MODIFICATION SIMPLIFIÉE DU P.L.U.

PRÉSENTATION DES AJUSTEMENTS PROPOSÉS AU PLAN LOCAL D'URBANISME

Corrections d'erreurs matérielles

BOUSBECQUE
AJOUT D'UNE ETIQUETTE UVD4.1 MANQUANTE

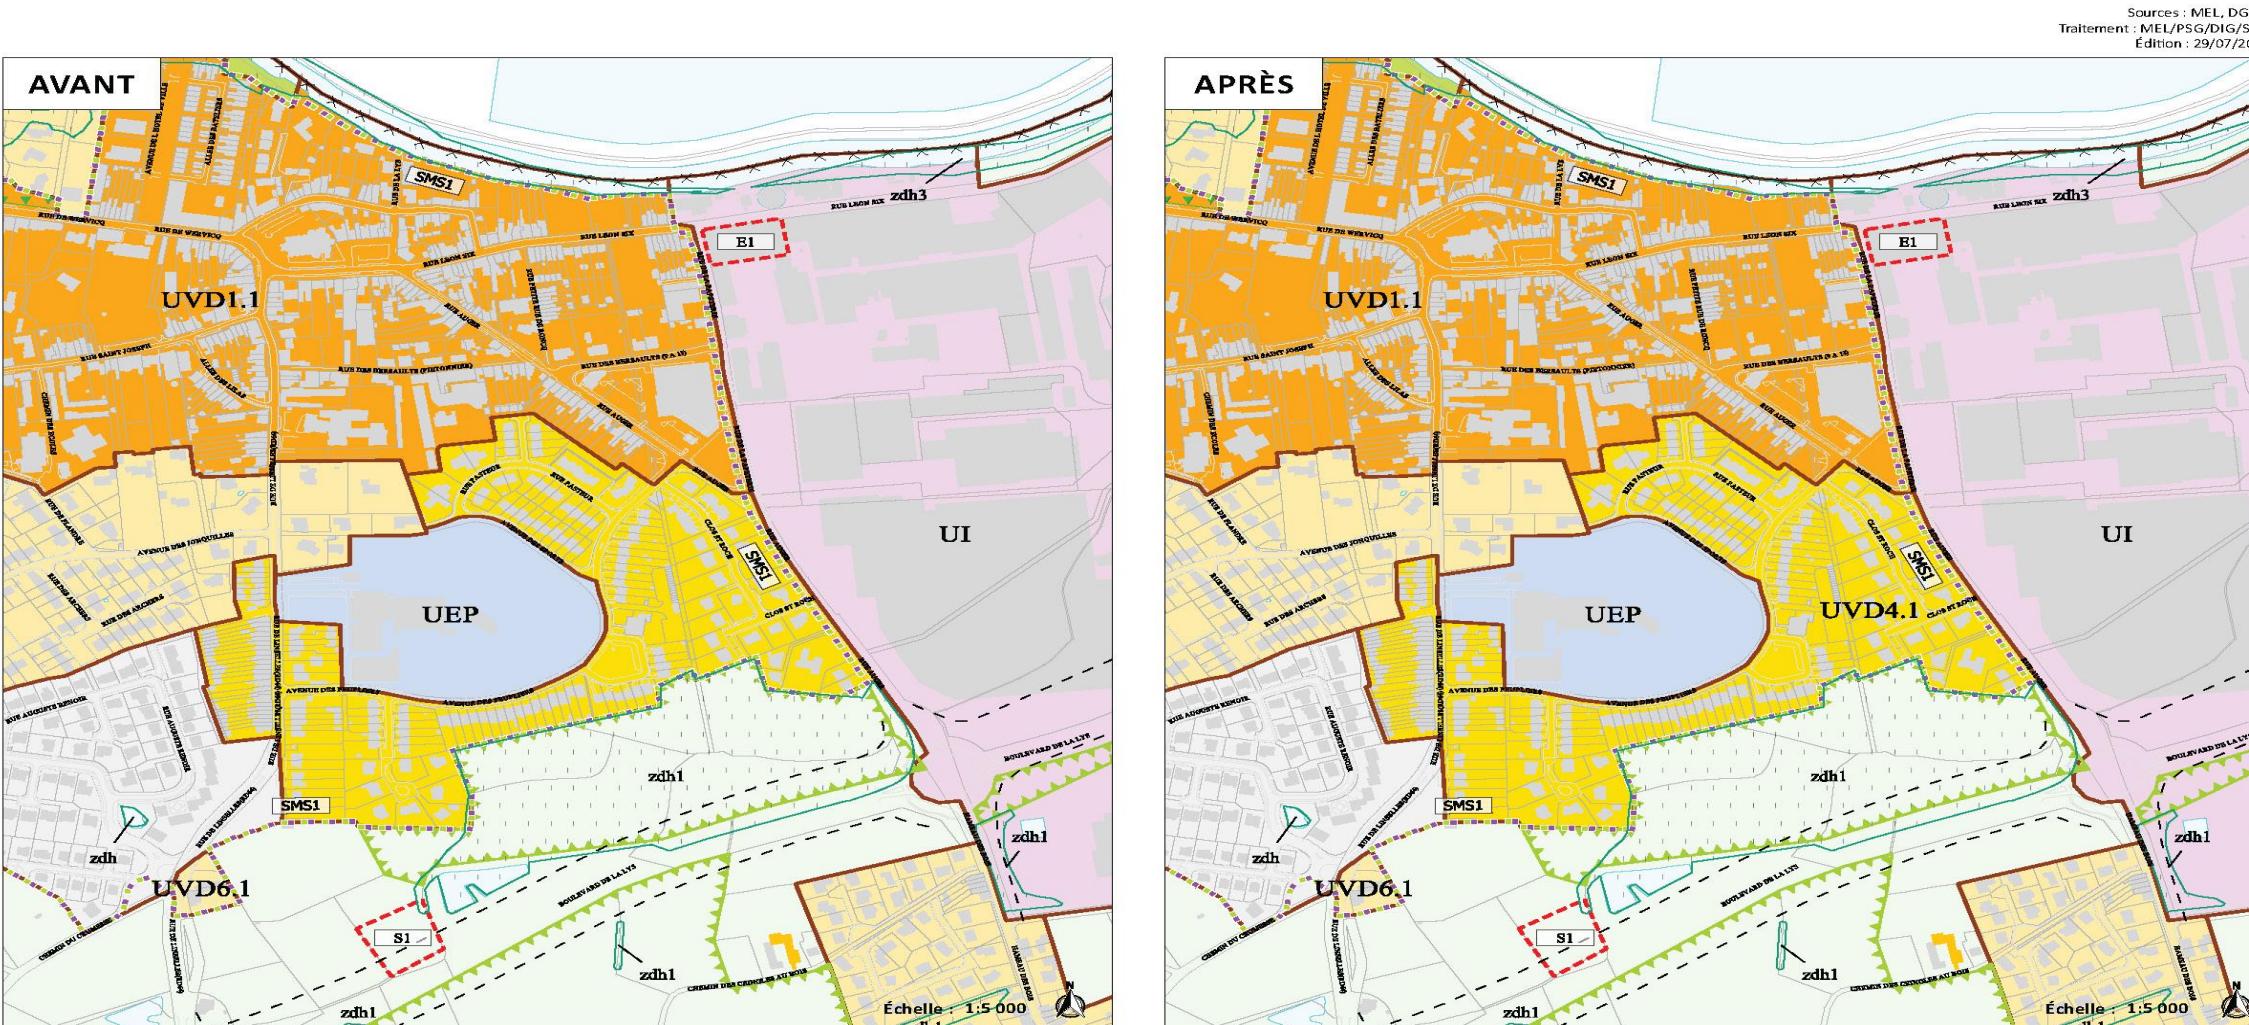
Ajout d'un sigle UVD4.1 manquant sur le plan de destination des sols, sur le secteur adjacent au complexe sportif (rue Pasteur, clos Saint Roch).

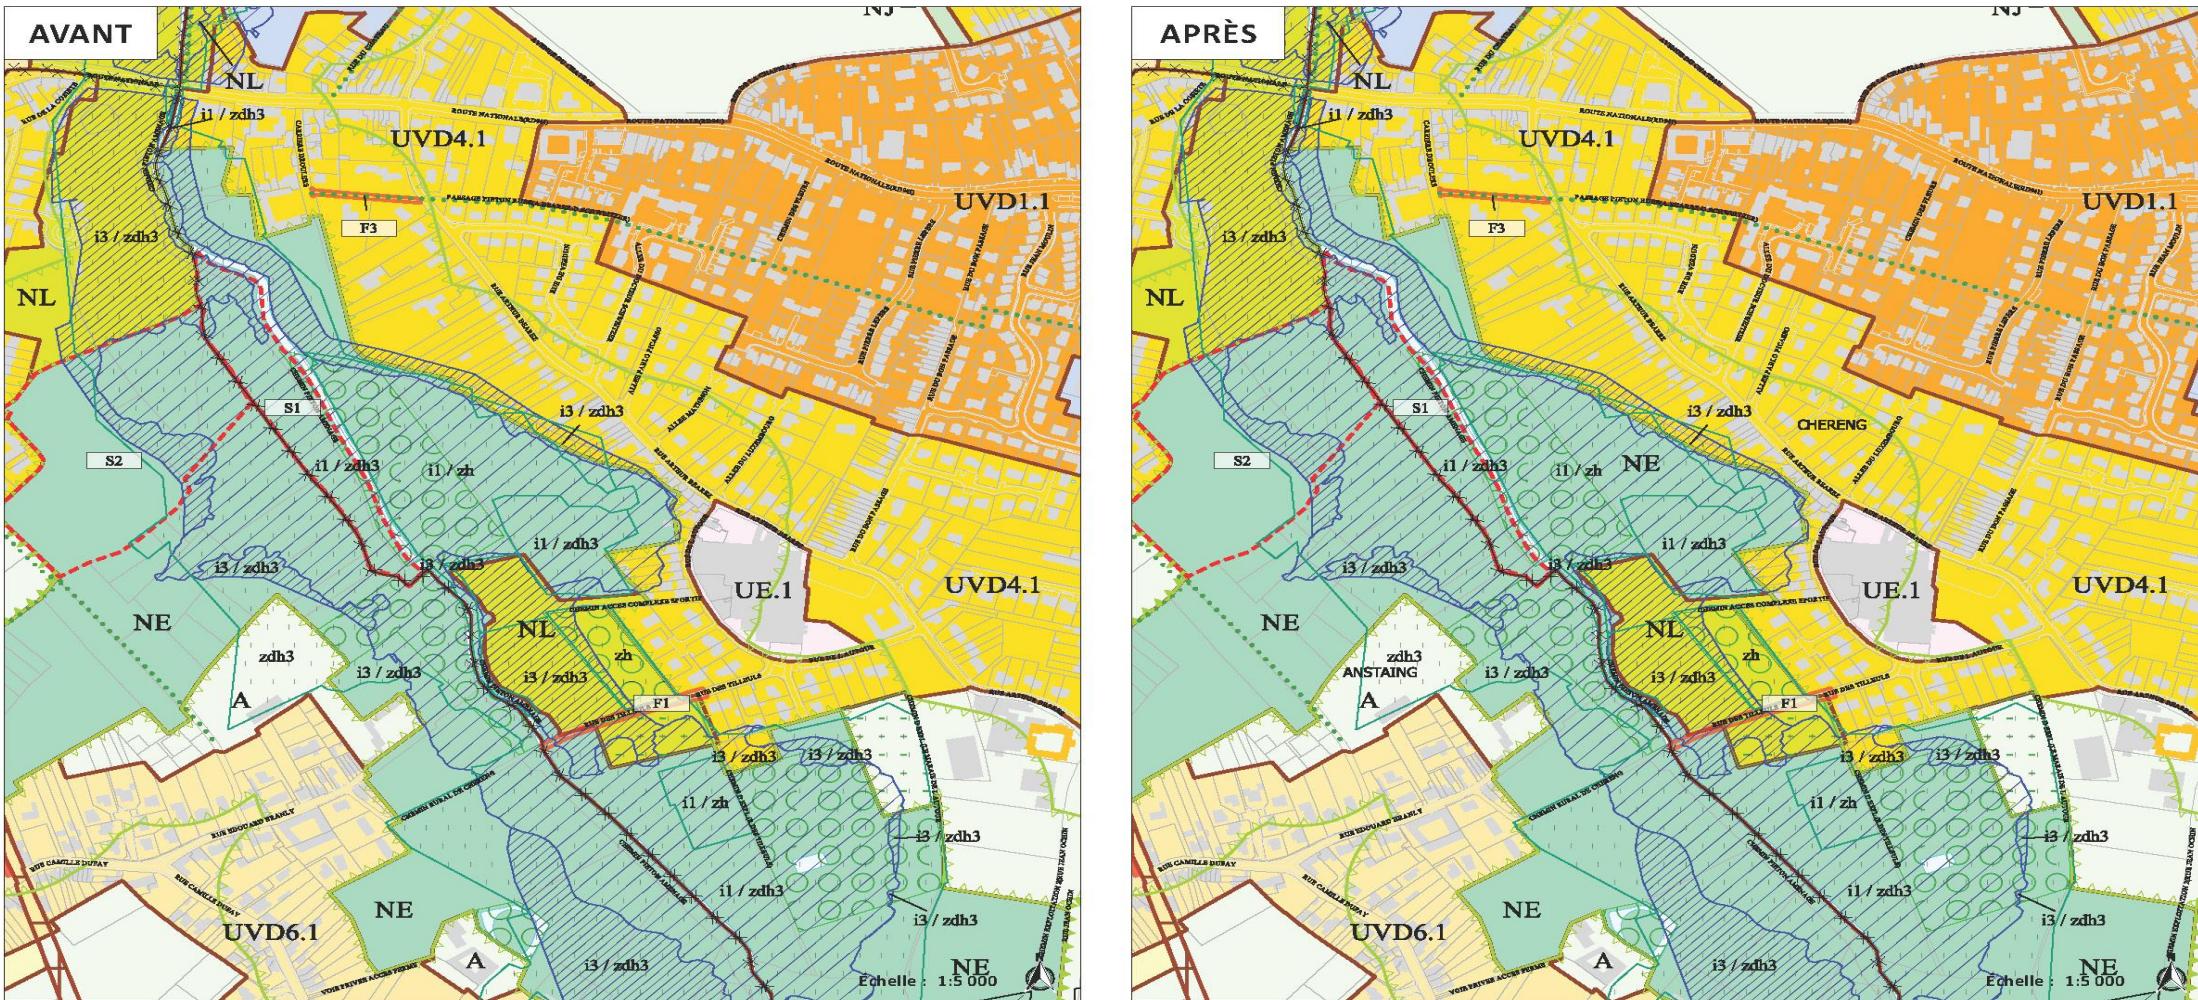
Ajout d'un sigle NE sur le plan de destination des sols, sur le secteur situé naturel du Val de Marque.

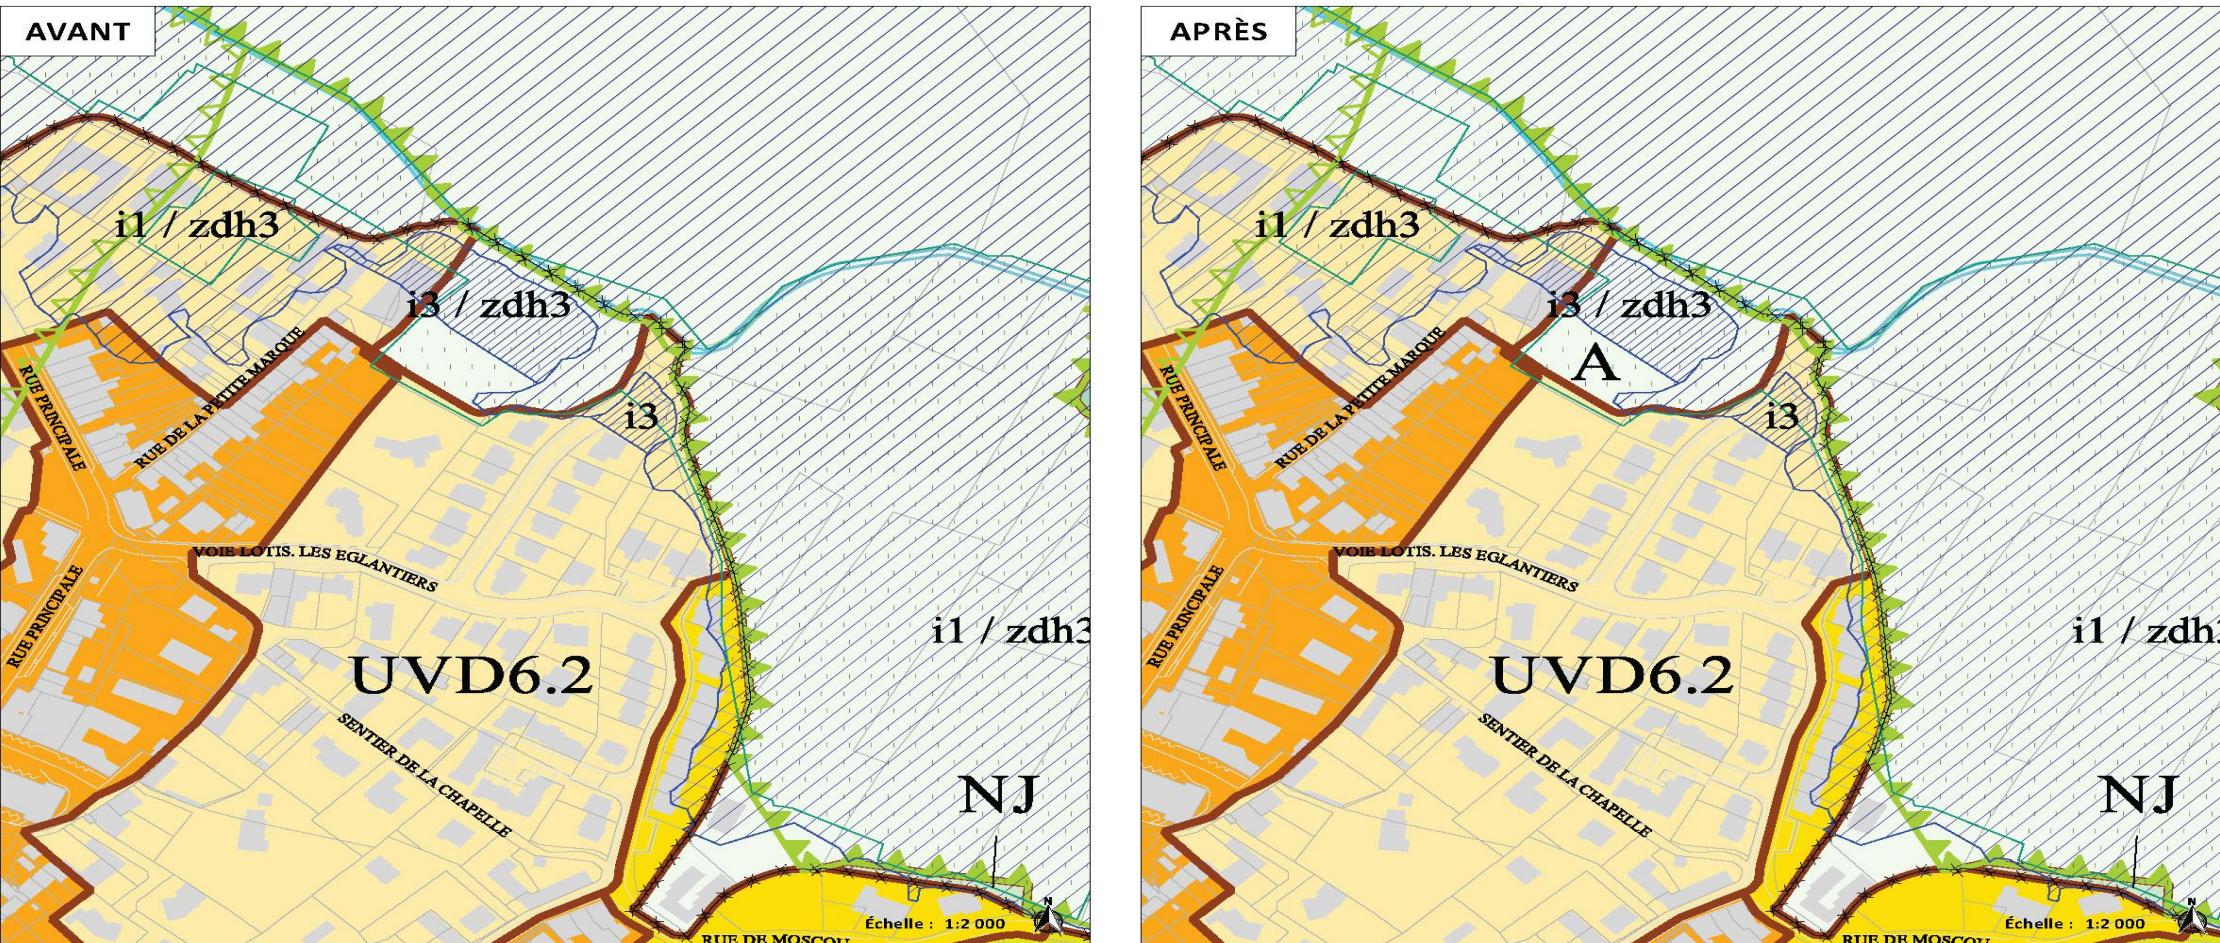
Ajout d'un sigle A manquant sur la carte de destination des sols, rue des Eglantiers.

GRUSON AJOUT D'UNE ETIQUETTE NE MANQUANTE

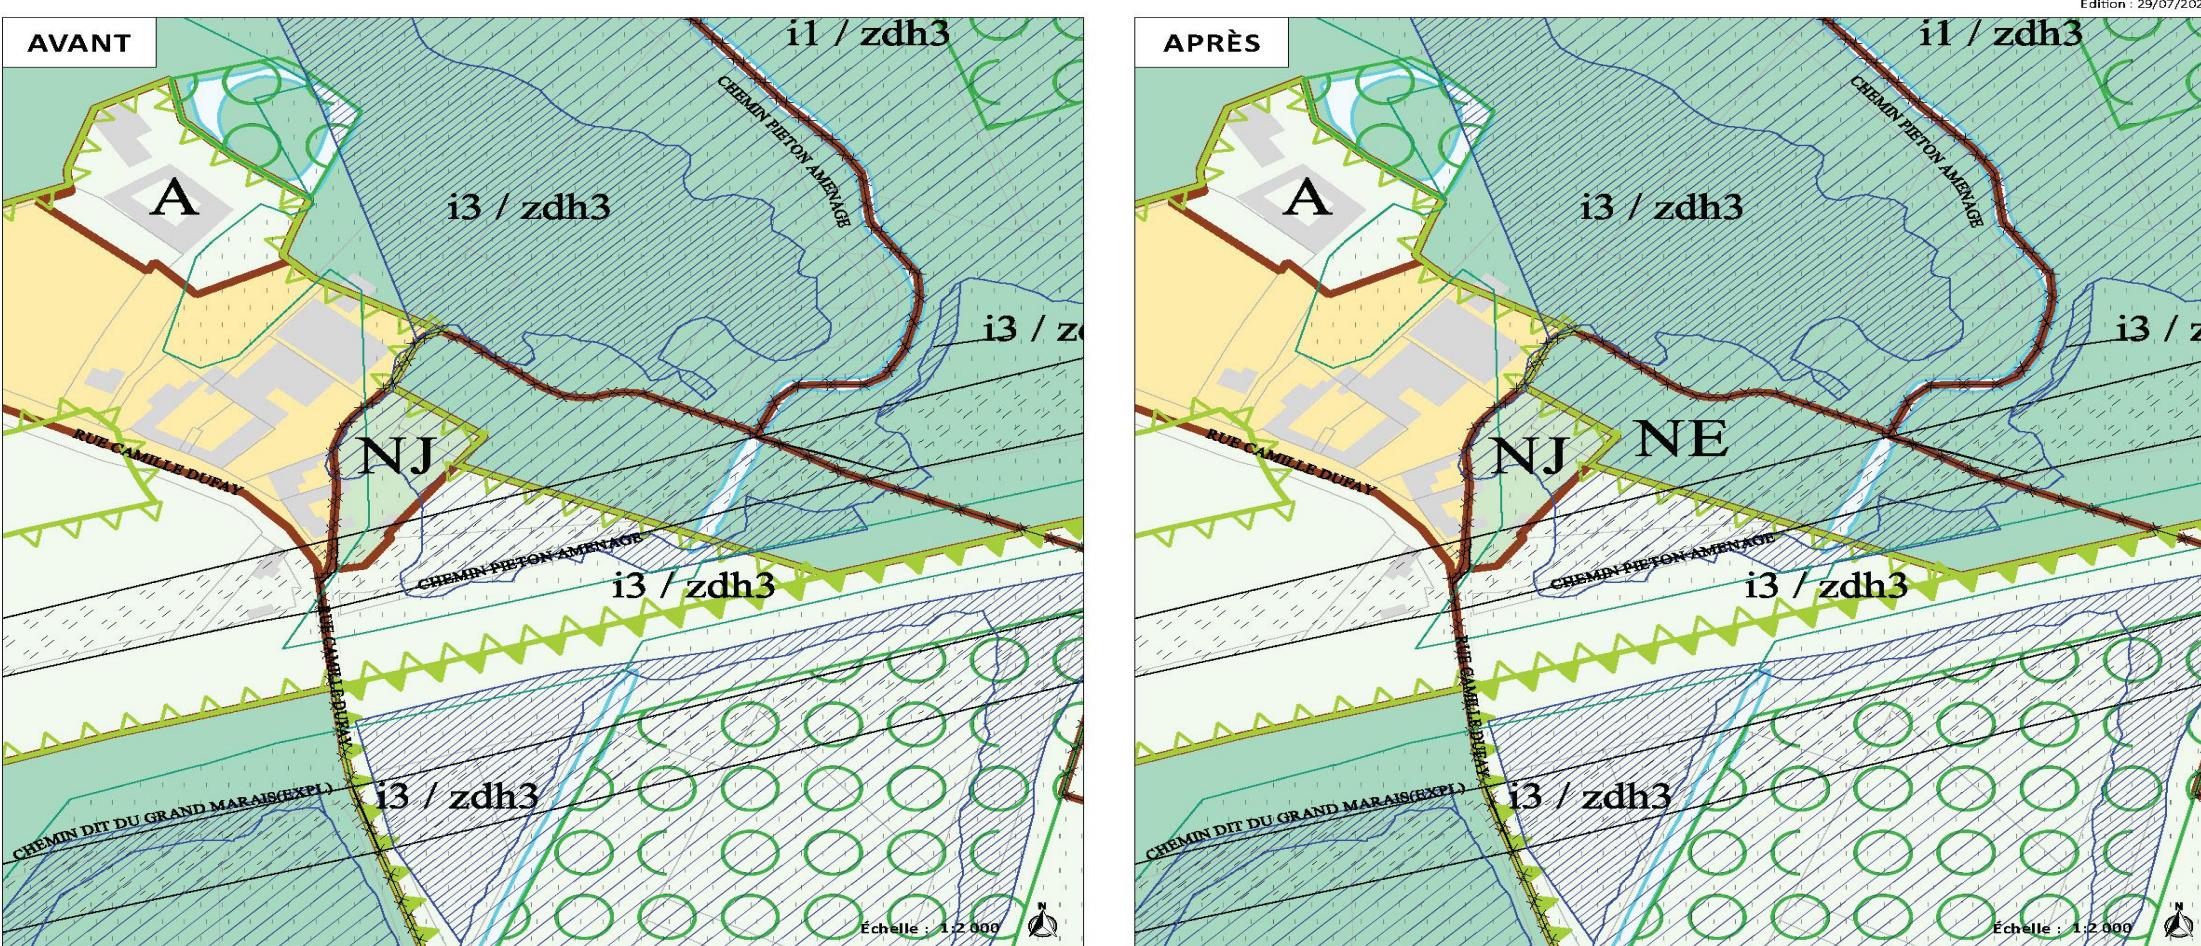
Ajout d'un sigle NE manquant sur la carte de destination des sols, sur le secteur naturel situé au nord de l'A27 (proche de la rue Camille Dufay à Anstaing).

Ajustement du périmètre de l'IPAP P001

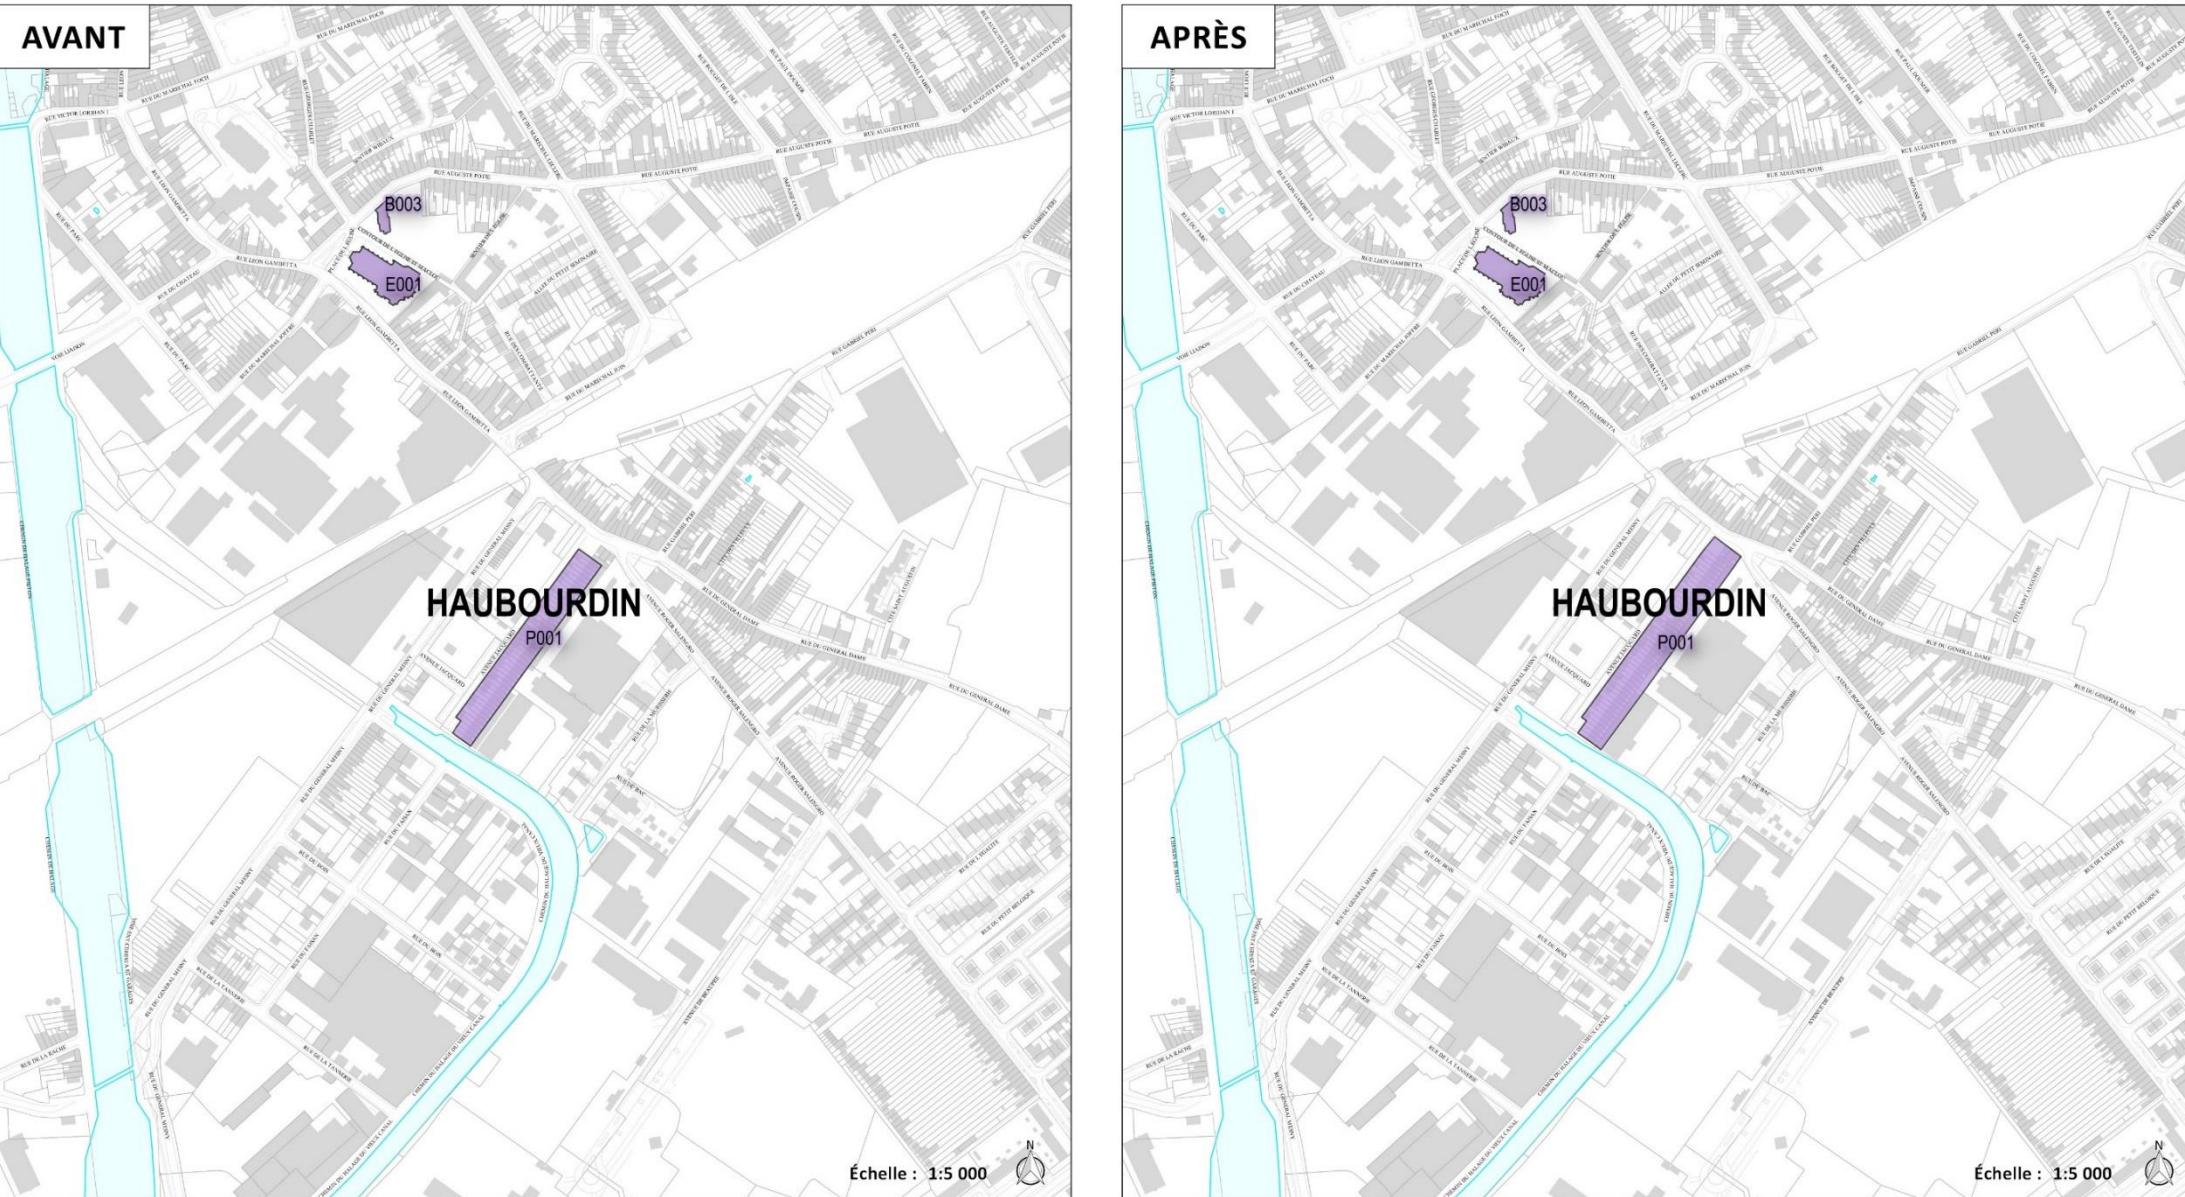
La cité est repérée de manière graphique sur la planche R11 de l'atlas du patrimoine mais la délimitation actuelle de l'IPAP n'inclut pas ces anciens ateliers situés sur la parcelle de l'usine voisine, au 22 rue du Général Dame (AK0578 pour partie).

Afin de mettre en cohérence l'Inventaire du Patrimoine Architectural et Paysager (partie écrite) et l'atlas du patrimoine (partie graphique), il convient donc de corriger la planche R11 de l'atlas du patrimoine pour étendre l'IPAP P001 aux anciens ateliers.
